2. Projektbegleitende Arbeitsgruppensitzung in Groß Glienicke, 26.11.2013

Thema: Maßnahmenplanung im Teilgebiet Plane

biota - Institut für ökologische
Forschung und Planung GmbH

Plane - DE586_44, Fließgew.-Typ: 15, Abschnitt AB03

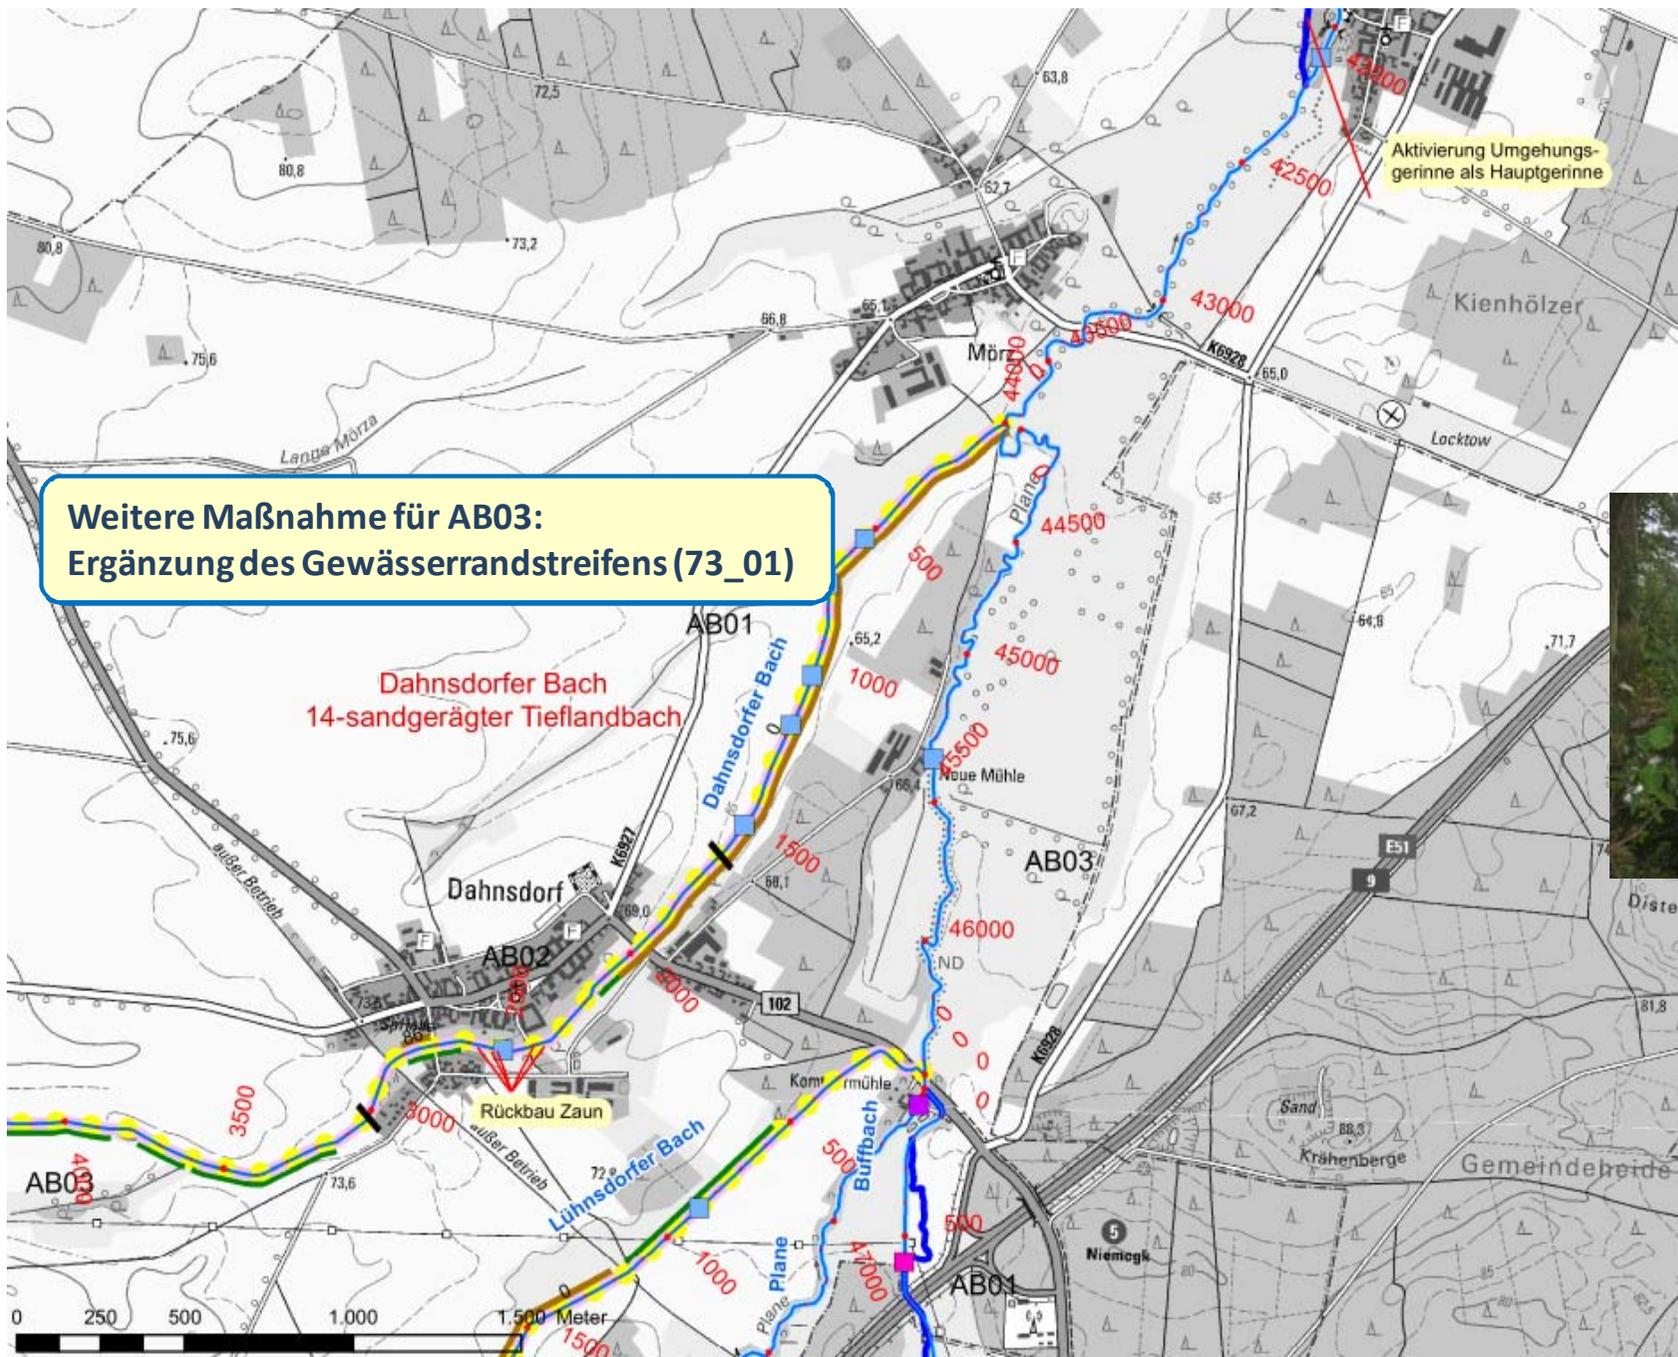
**Weitere Maßnahme für AB03:
Ergänzung des Gewässerrandstreifens (73_01)**

Temnitz - DE5868_172, Fließgew.-Typ: 15, Abschnitt AB01, AB02 und AB03

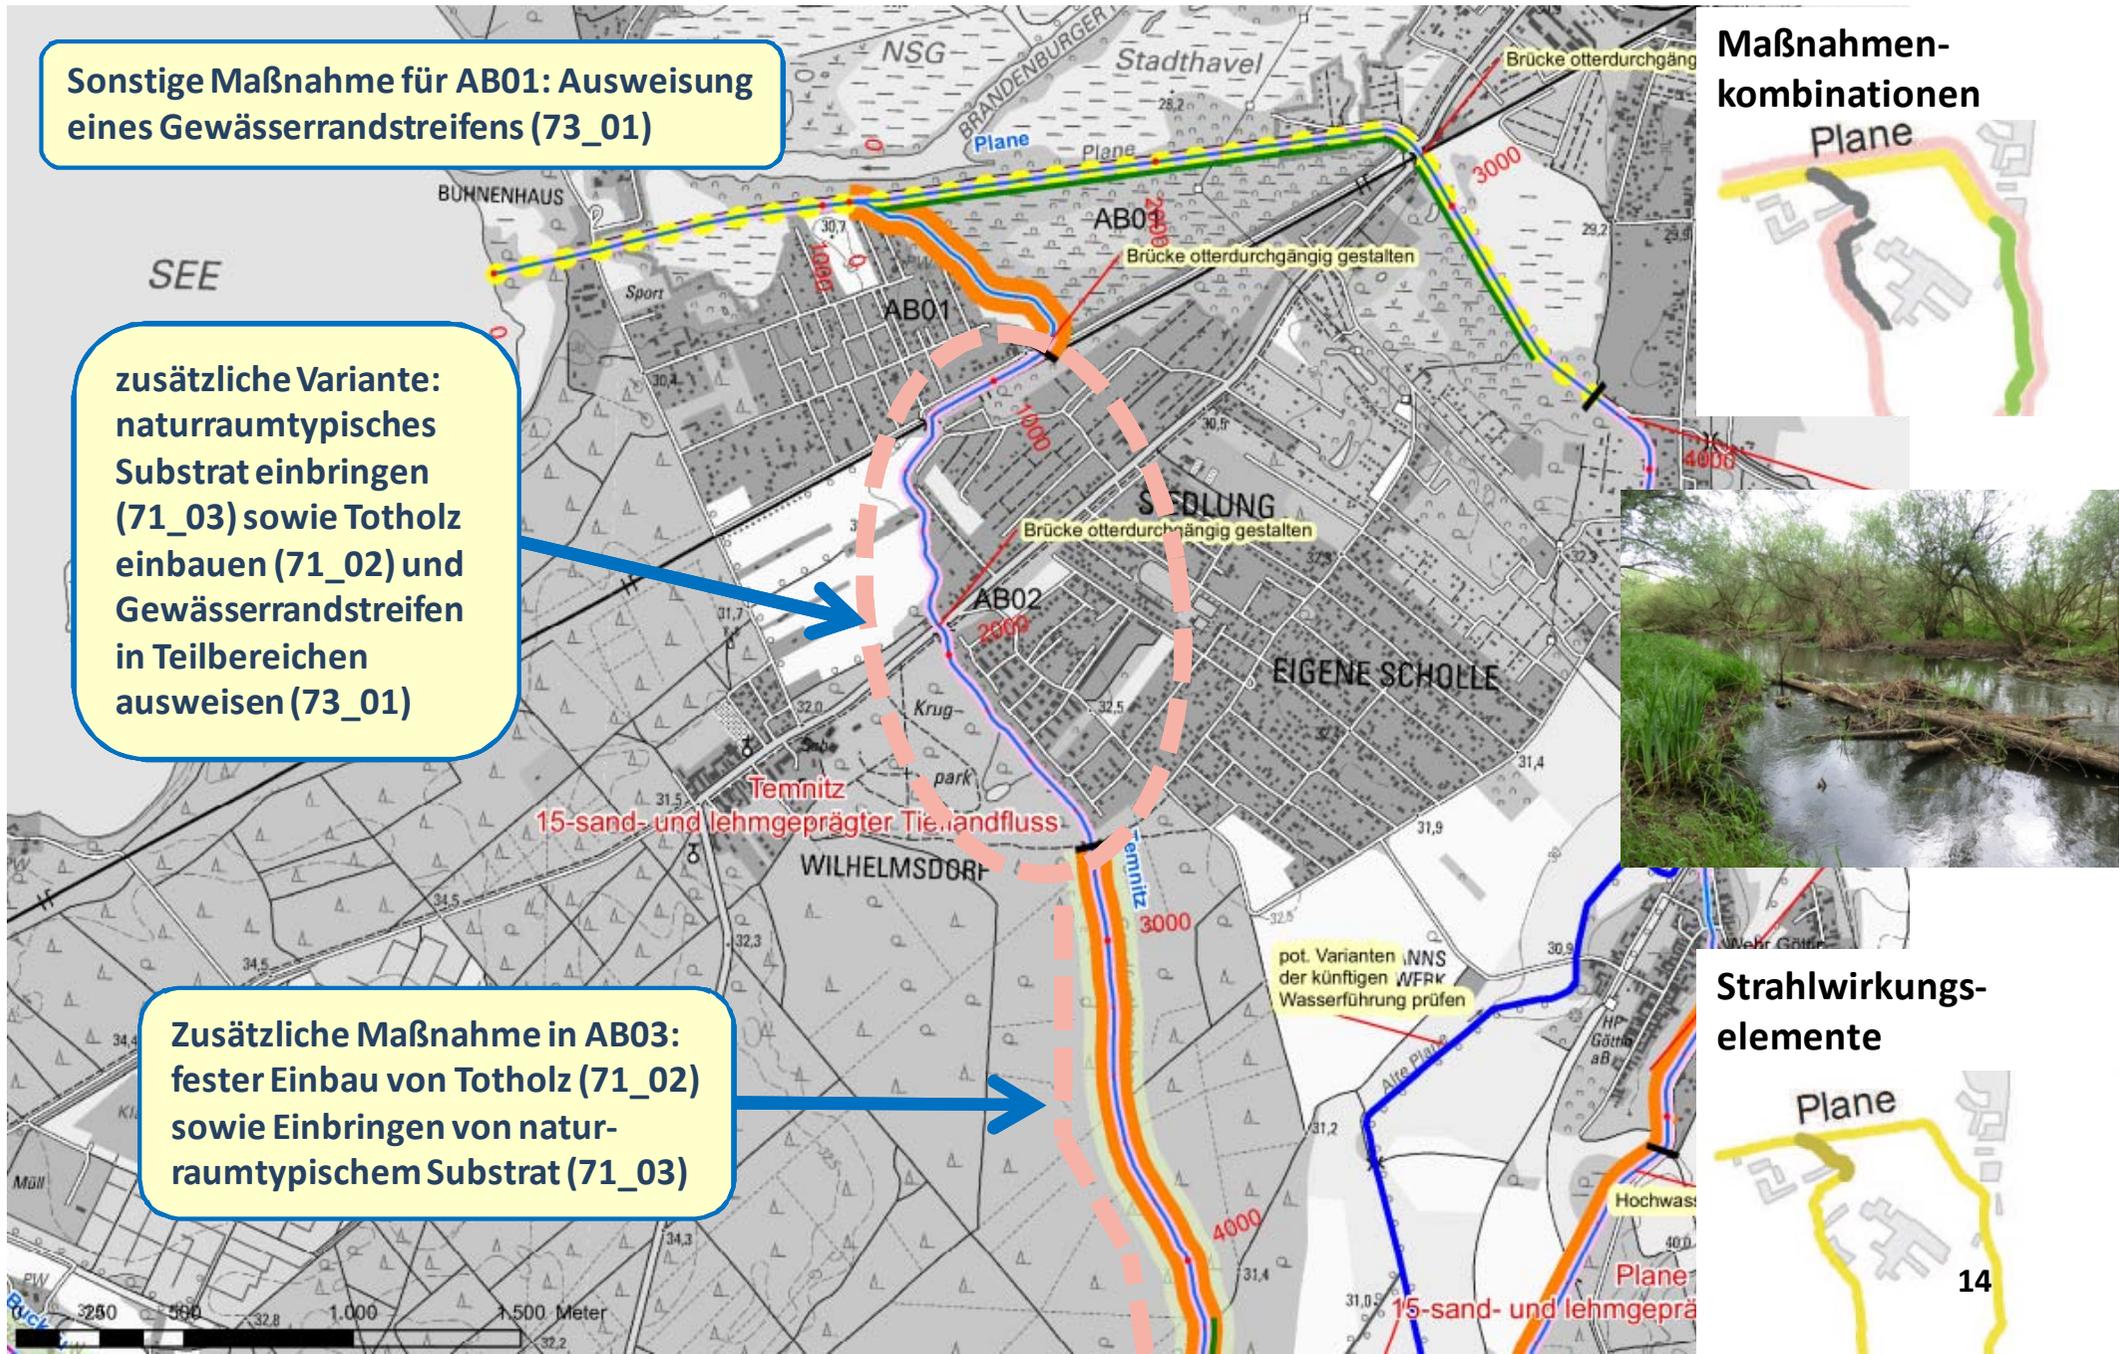
Sonstige Maßnahme für AB01: Ausweisung eines Gewässerrandstreifens (73_01)

zusätzliche Variante: naturraumtypisches Substrat einbringen (71_03) sowie Totholz einbauen (71_02) und Gewässerrandstreifen in Teilbereichen ausweisen (73_01)

Zusätzliche Maßnahme in AB03: fester Einbau von Totholz (71_02) sowie Einbringen von naturraumtypischem Substrat (71_03)

Temnitz - DE5868_173, Fließgew.-Typ: 15, Abschnitt AB01

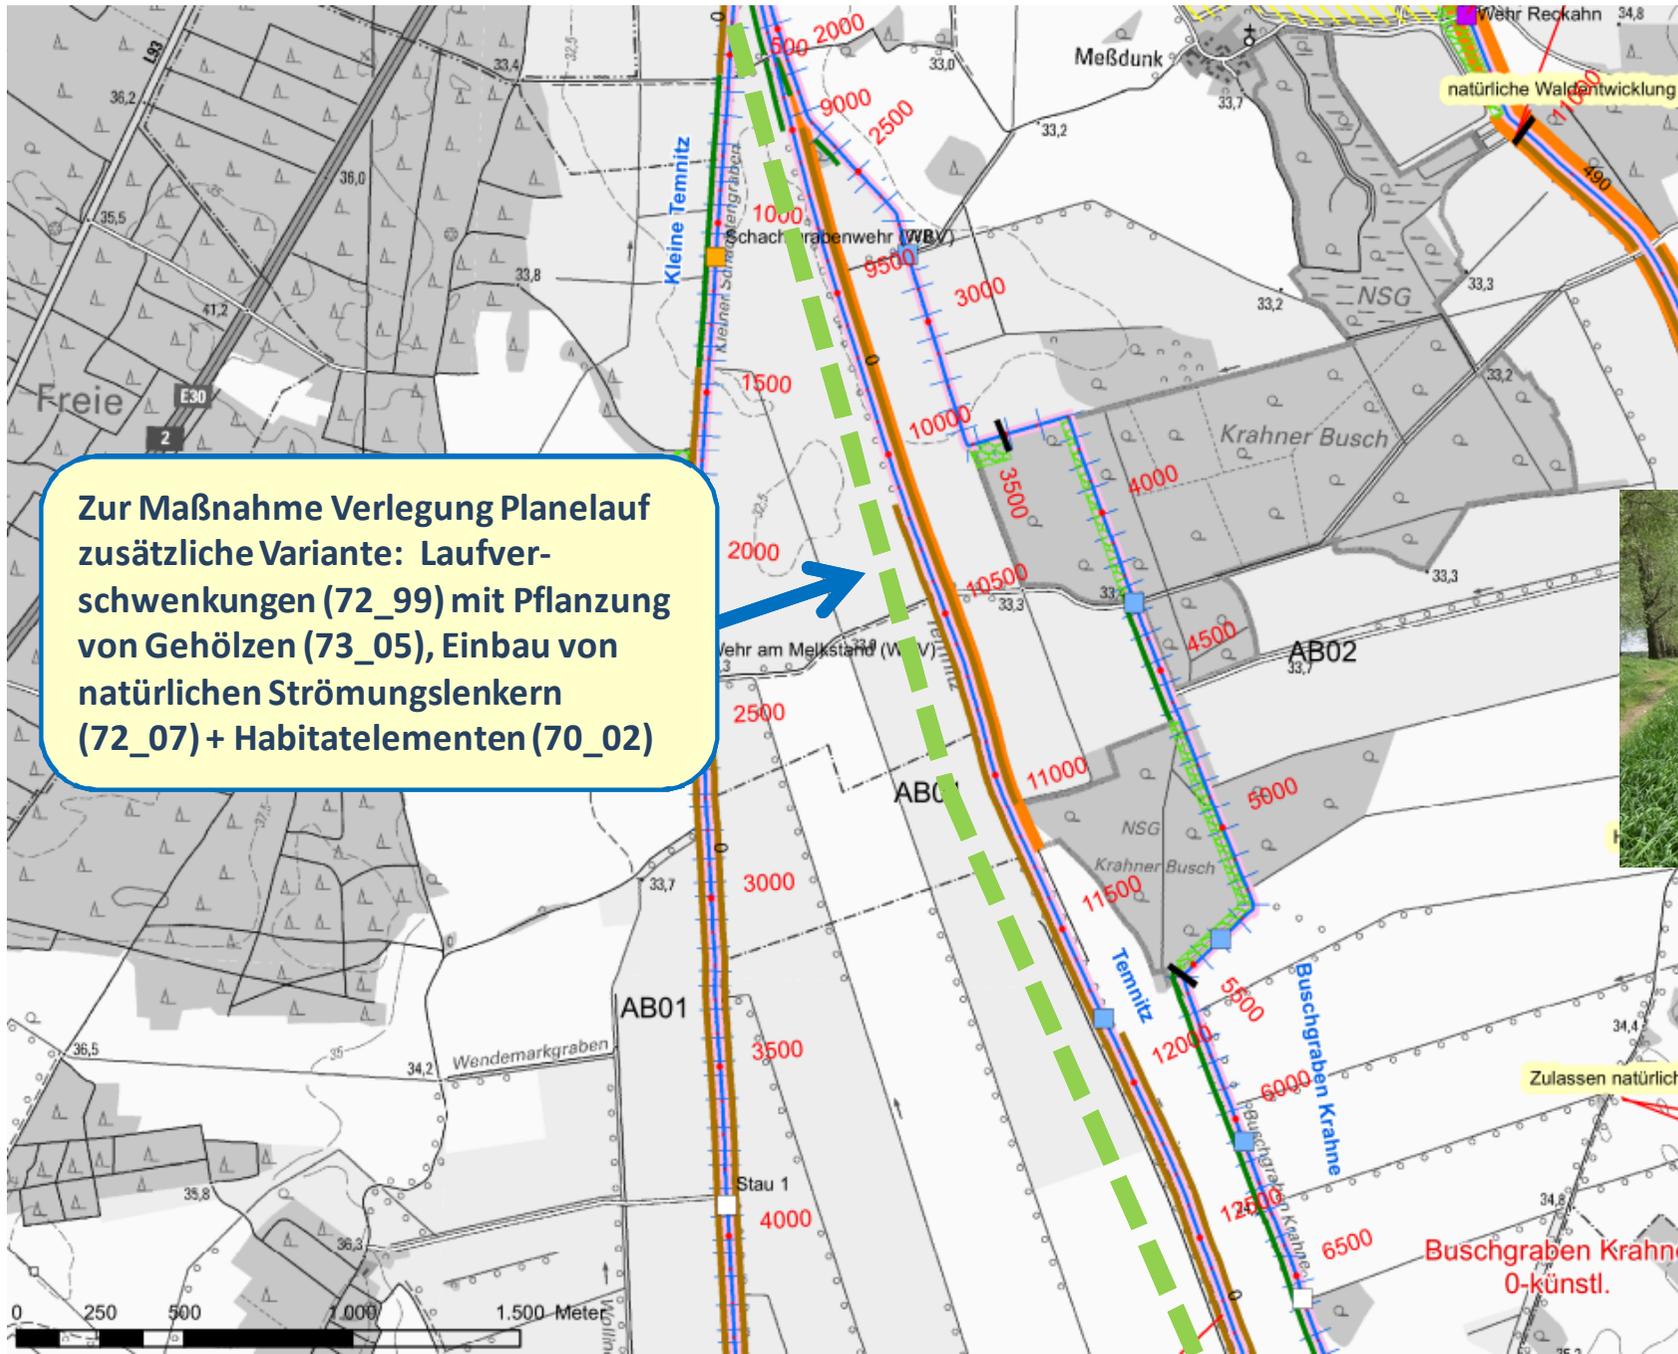
Zur Maßnahme Verlegung Planelauf zusätzliche Variante: Laufverschwenkungen (72_99) mit Pflanzung von Gehölzen (73_05), Einbau von natürlichen Strömunglenkern (72_07) + Habitatelementen (70_02)

Temnitz - DE5868_173, Fließgew.-Typ: 15, Abschnitt AB01 und AB02

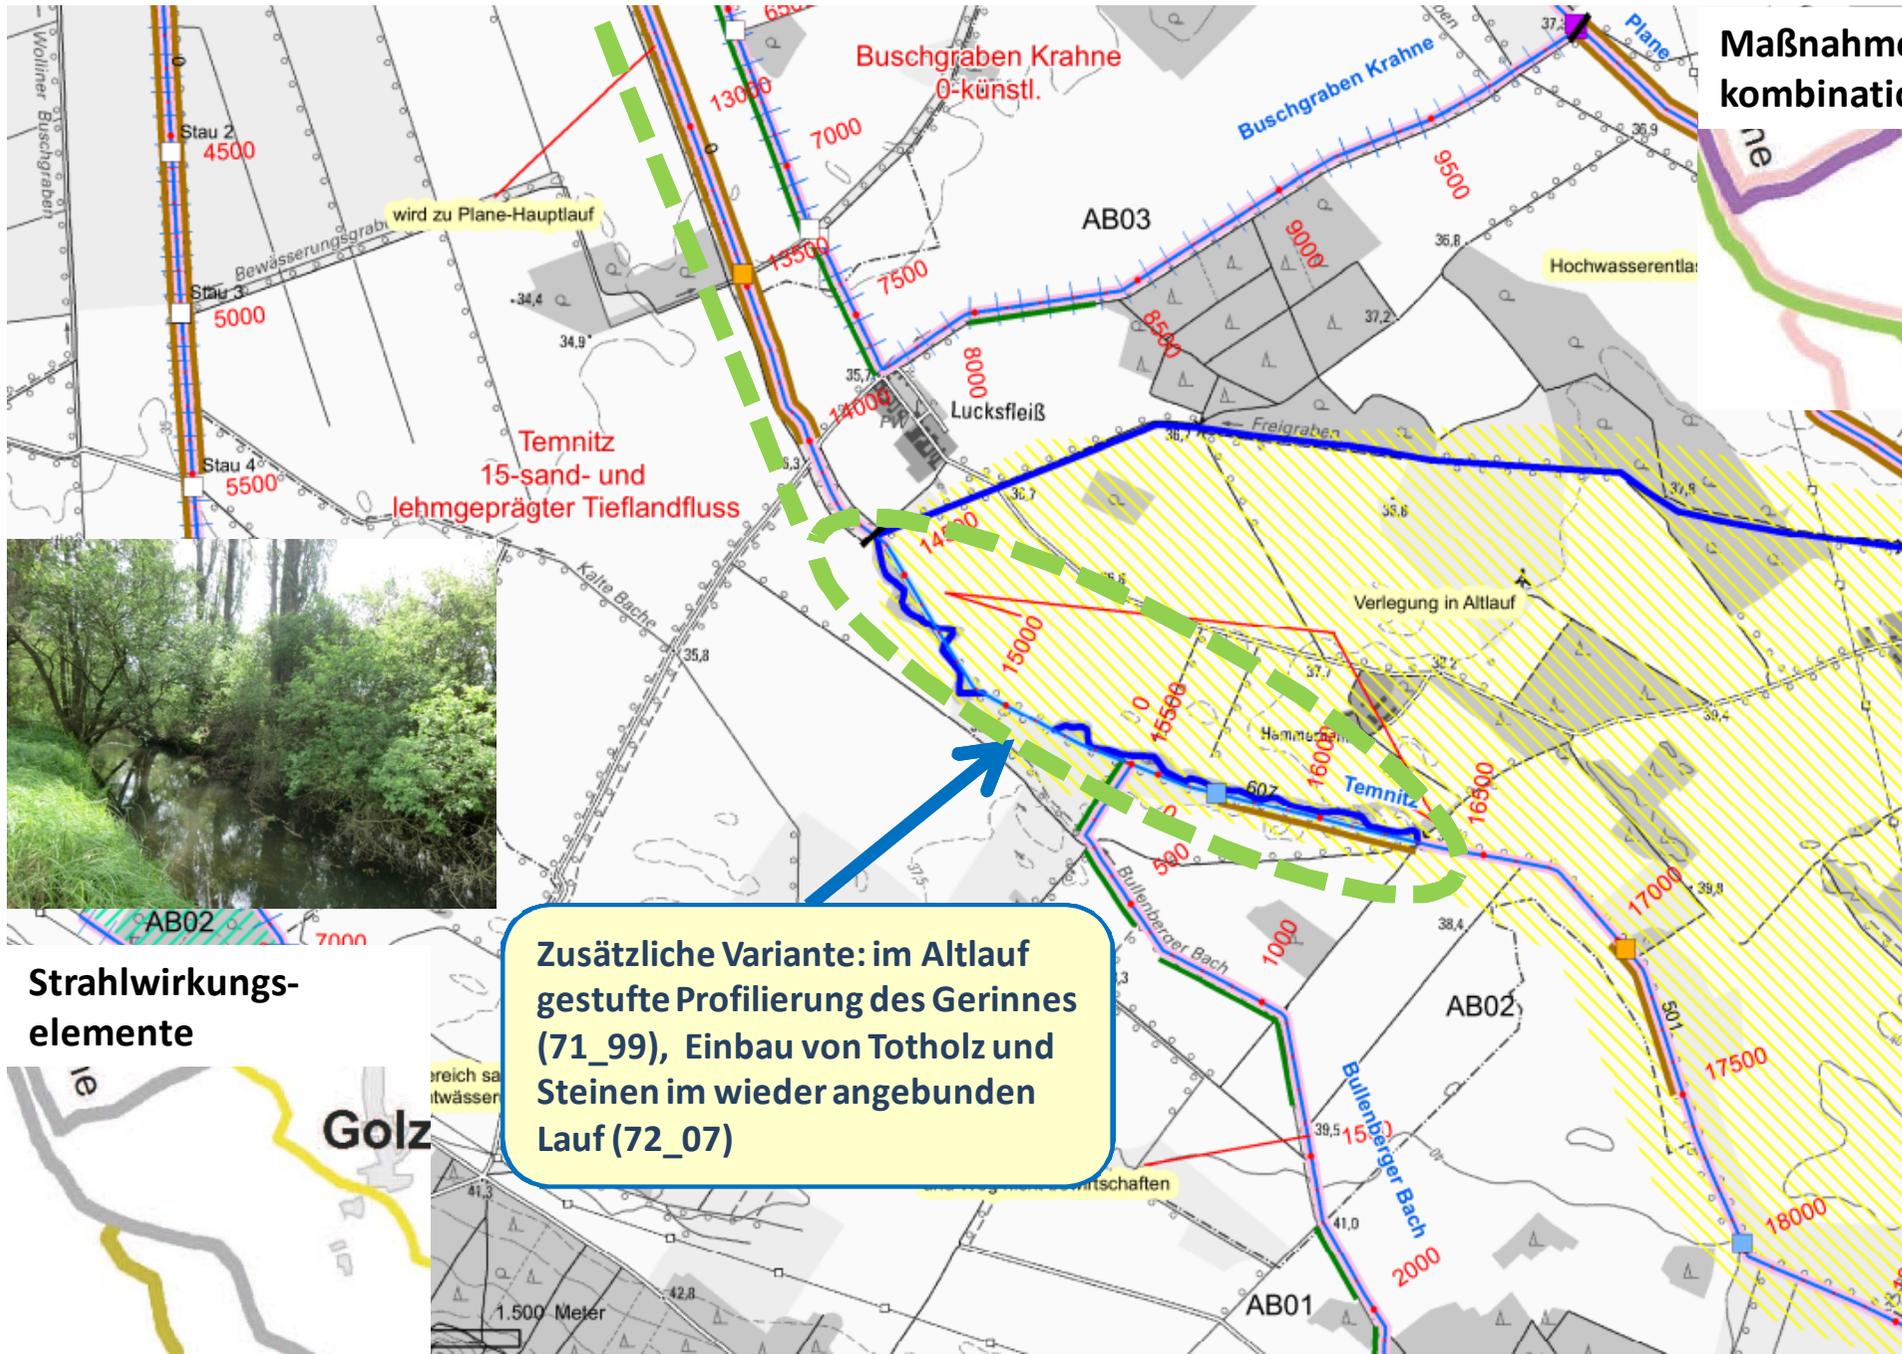
Zusätzliche Variante: im Altlauf gestufte Profilierung des Gerinnes (71_99), Einbau von Totholz und Steinen im wieder angebundnen Lauf (72_07)
